DESARROLLO URBANÍSTICO AGUAS BLANCAS, S.A.
PROYECTO: “RESIDENCIAL NUEVONOMÉ”.
RESPUESTA A AMPLIACIÓN DE INFORMACIÓN
SOLICITADA MEDIANTE EL OFICIO DEIA-DEEIA-AC-
0160-2308-18 DE 23 DE AGOSTO DE 2018.

NOVIEMBRE, 2019.

Panamá, 18 de octubre de 2019.
DEIA-DEEIA-AC-0174-1810-19.

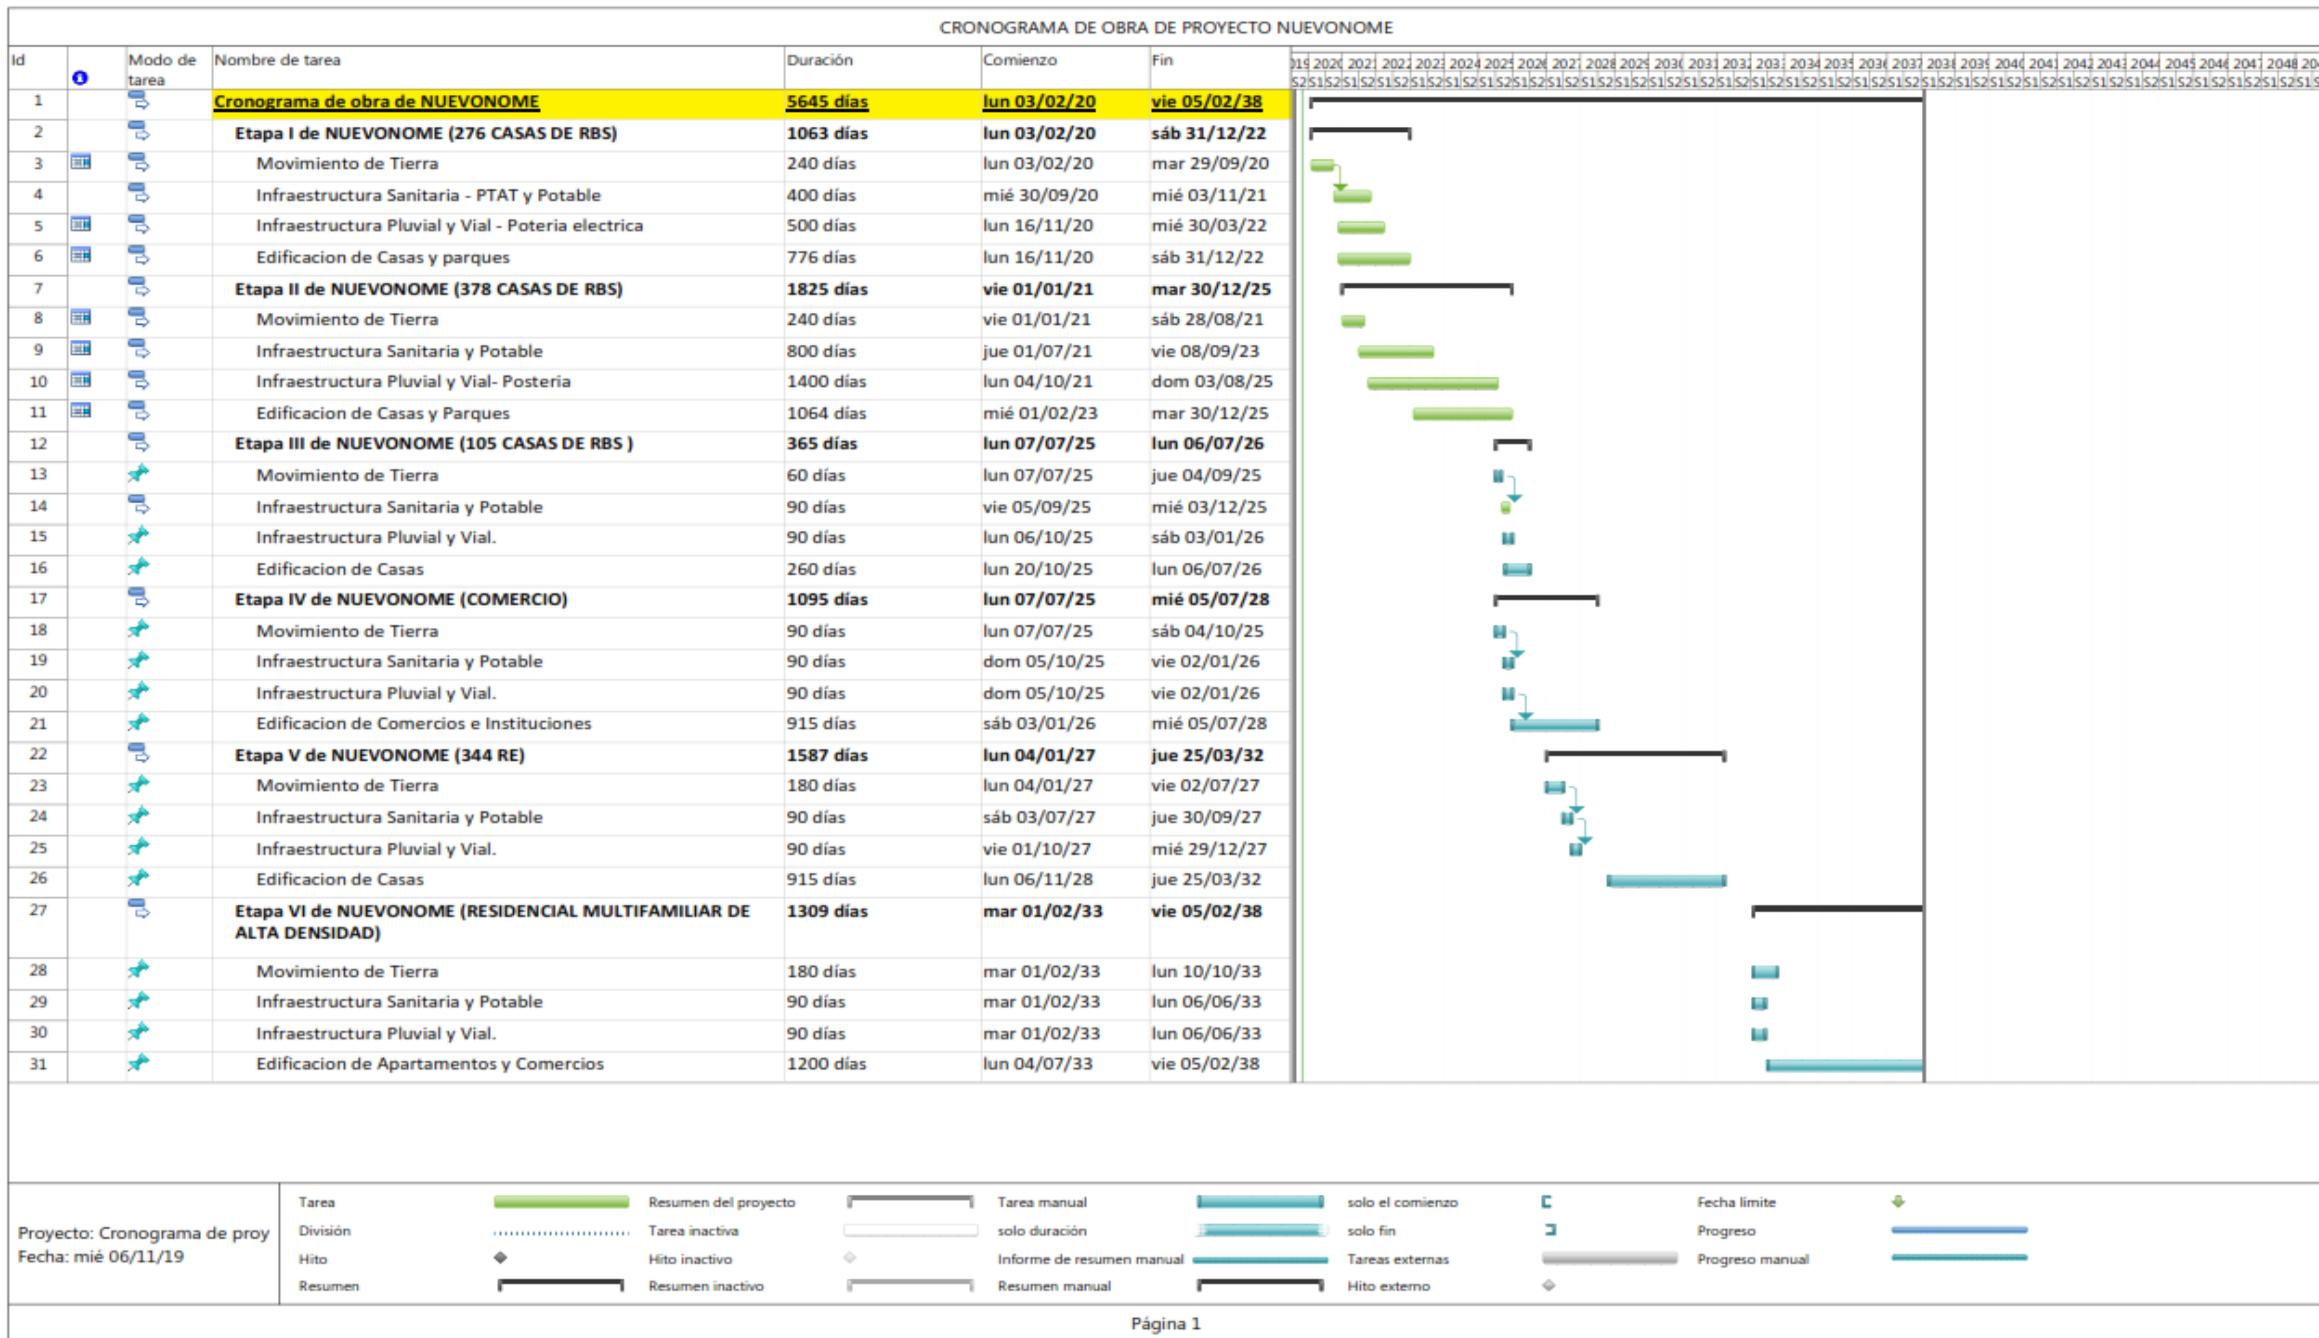
- Aportar superficie y coordenadas con DATUM específico que determinen las etapas propuestas del proyecto, en formato Excel y/o en archivo digital en Shape File (SPH).
- Aclarar el alcance de las etapas 1, 2, 3, y 5, que serán en su mayoría residencial, e indicar si se contempla la construcción de casas en la Etapa IV (comercio) y VI. En caso de que se contemple las mismas, indicar la cantidad. Además, corregir el cronograma y tiempo de ejecución de cada fase, de acuerdo a lo propuesto.
- Indicar la cantidad de áreas comerciales, institucionales y recreativas.
- Presentar plano por etapa que permita verificar el uso de suelo con respecto a lo aprobado por el EOT.

- b. Aclaremos que no se contempla la construcción de casas en la Etapa IV (comercio) y en la Etapa VI sí se contempla la construcción de viviendas multifamiliares (apartamentos) y la cantidad es de 48 unidades. Se plantea la construcción de las siguientes tipologías desglosadas por etapas:

En la siguiente página se presenta el cronograma corregido de acuerdo a lo propuesto:

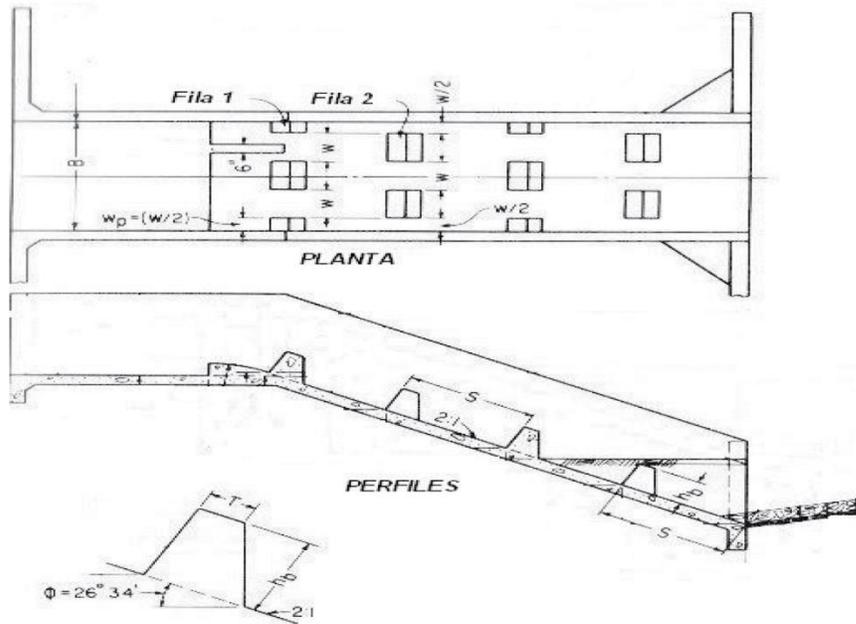
- a. Indicar las medidas se implementaran para evitar que produzca agitación en el río para el vertido de las aguas pluviales.
- b. Aclarar las infraestructuras que se construirán para la red

de drenajes (cajones, canales, entre otros).

c. Coordenadas UTM con DATUM específico, en formato Excel y/o en archivo digital en Shape File (SPH) de la ubicación de las infraestructuras.

a. Reducción de velocidad de agua del canal al entrar a la quebrada

Para evitar la agitación de las aguas de la quebrada se reducirá la velocidad de flujo de las aguas que ingresan a la misma mediante el diseño de disipadores de energía en el último tramo del canal (10-15m aproximadamente), utilizando espigones o secciones de concreto empotradas en la base y lados del cauce (ver imagen) y/o mediante la ampliación abrupta de la sección del canal en el punto de entrada a la quebrada.

b. Se plantea la construcción de un cajón pluvial doble con sección de 1.83m x 1.83m, con el fin de captar todas las aguas pluviales de las servidumbres de las etapas 4, 5, y 6 hasta el canal pluvial con sección de 10.25m x 2.50m con una pendiente de talud 1:1.5 y una servidumbre pluvial de 3.00m a cada lado del canal pluvial que descargará las aguas de lluvia de todas las etapas del proyecto hacia la quebrada Lajas.

A continuación se muestran fotografías de la vialidad actual en el sitio:

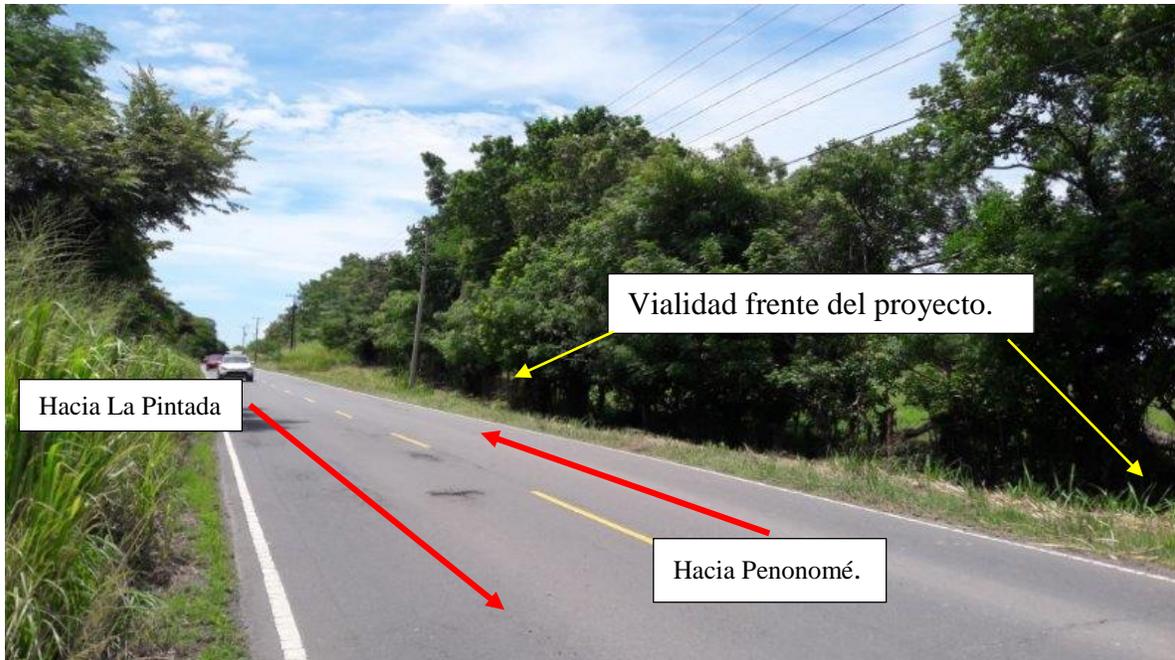
- a. Aclarar si el proyecto comprende la construcción del carril en mención.
- b. Presentar las coordenadas UTM con DATUM específico, en formato Excel y/o en archivo digital en Shape File (SPH) de las vialidades a construir en el proyecto. En caso de que las mismas se ubiquen fuera del polígono del proyecto, se solicita:
 - 1) Presentar línea base, de los sitios donde estarán ubicadas las vialidades, impactos y medidas de mitigación a implementar.
 - 2) Registro Público de propiedad, autorización para la utilización del terreno para las vialidades y copia de cedula del propietario, ambos documentos debidamente notariados. En caso de que el propietario sea una persona jurídica, aportar Registro Público de la sociedad.

- 1) A continuación se presenta la línea base de los sitios en donde estarán ubicadas estas vialidades en la parte externa del proyecto (en la vía que conduce al mismo), así como los impactos generados y las medidas de mitigación:

- Franja de servidumbre vial de la carretera Penonomé-La Pintada, a ambos lados del tramo frente al proyecto se construirán los carriles de aceleración y desaceleración, para facilitar el acceso de los automovilistas al futuro proyecto Urbanización Nuevonomé.

- Estado actual de los terrenos de la servidumbre vial frente al proyecto. Se observa presencia de pastos (indiana), malezas no leñosas.

Se adjunta planta con ubicación de lotes para disposición de pozos de agua potable a continuación:

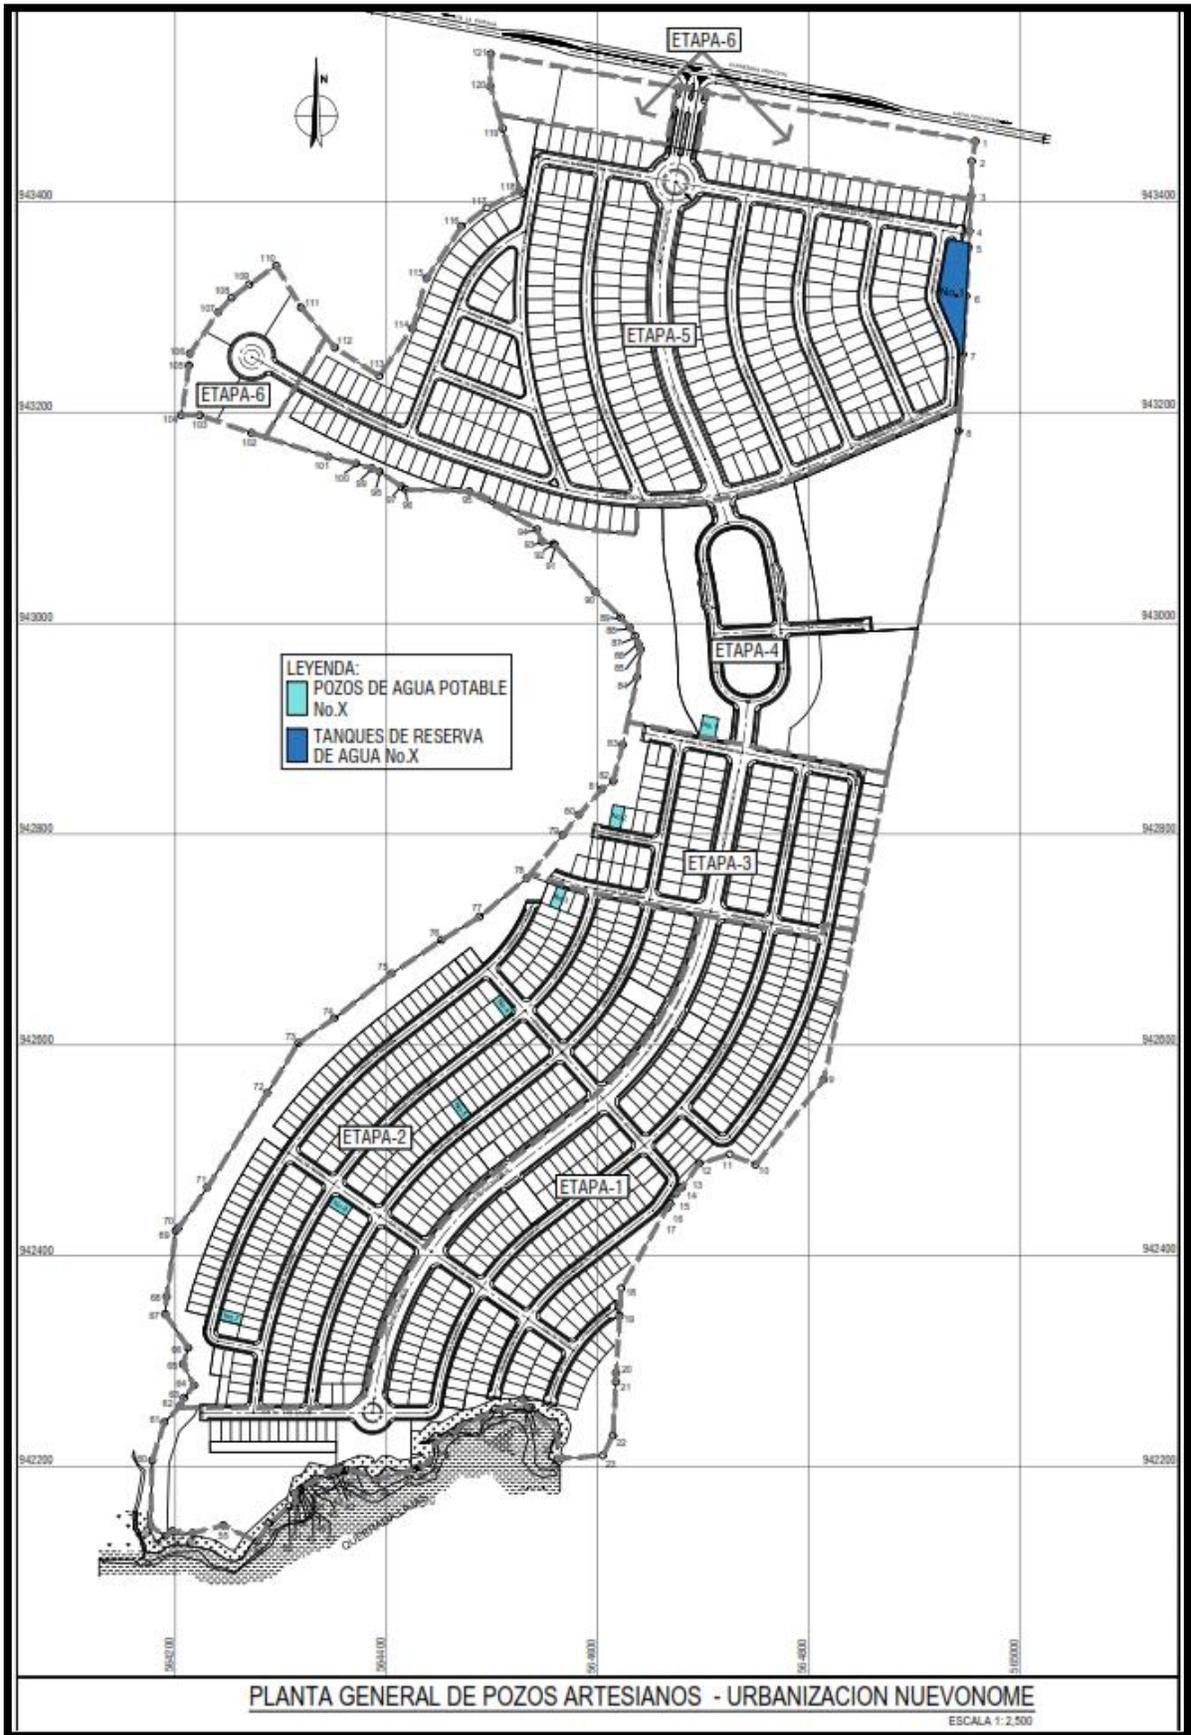
PREGUNTA No 8: En la página 71 del EsIA, punto 5.6.1. Necesidades de Servicios básicos (agua, energía, aguas servidas, vías de acceso, transporte público, otros), se indica: *"En la fase de operación se planea que el desarrollo del proyecto Urbanización Nuevonomé se abastezca, al menos en sus primeras etapas de agua de pozos, específicamente serán perforados siete (7) pozos dentro de la propiedad en las etapas 1,2 y 3..."*. No obstante, no se indica como será el abastecimiento de agua potable para todas las fases del proyecto. Por lo cual se solicita:

- 1) La cantidad de pozos a utilizar en todas las etapas será de siete (7).
- 2) A continuación se presentan las coordenadas DATUM WGS 84 de ubicación de los sitios de perforación de pozos en todas las etapas :

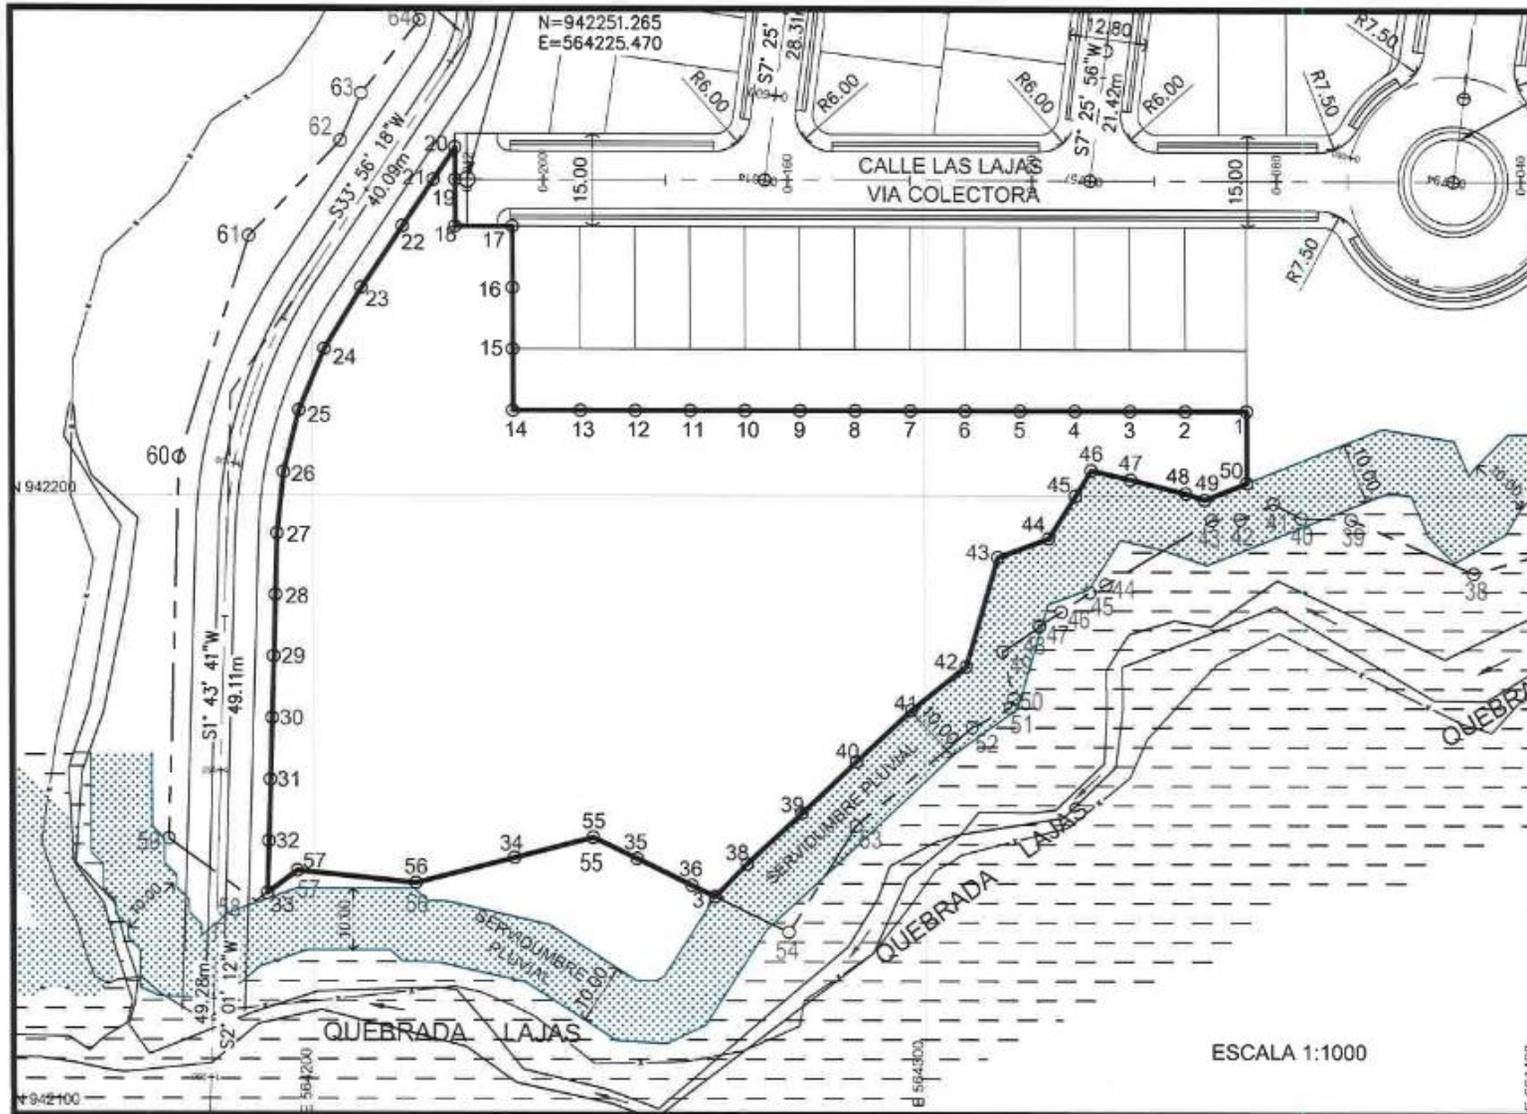
- a. Indicar si se llevara a cabo un tratamiento previo a la descarga de las aguas residuales a la planta.
- b. Indicar el mecanismo de mantenimiento de la planta y tiempo de la implementación del mismo.
- c. Presentar la superficie y las coordenadas UTM con DATUM específico, en formato Excel y/o en archivo digital en Shape File (SPH) de la ubicación de la planta de tratamiento, donde se integre la ubicación de las lagunas a utilizar; además la longitud y coordenadas de la planta de tratamiento al punto de descarga.
- d. Indicar si la planta de tratamiento tiene la capacidad de depura las aguas residuales para todas las etapas del proyecto.

La superficie que abarcará será de 6105 m².

La longitud de la planta al punto de descarga es 14,60 metros, y las coordenadas son:
